## 改善箇所説明図

駐車ブレーキ解除用工具（スパナ）

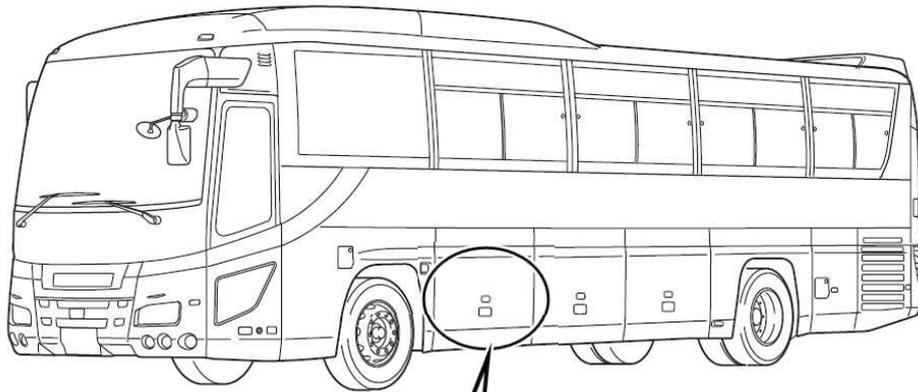
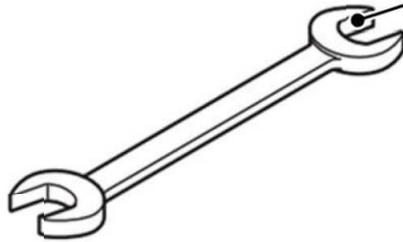
基準不適合発生箇所

大・中型観光バスにおいて、車載工具の搭載指示が不適切なため、駐車ブレーキ解除用工具（スパナ）が搭載されていない。そのため、故障等により駐車ブレーキが作動したままの状態となった場合に、当該工具を用いて解除することができない。

全車両、駐車ブレーキ解除用工具（スパナ）を搭載する。

識別：運転者席左側ドア開口部のシリアルナンバープレートに、識別ペイント（黒色）を塗布する。
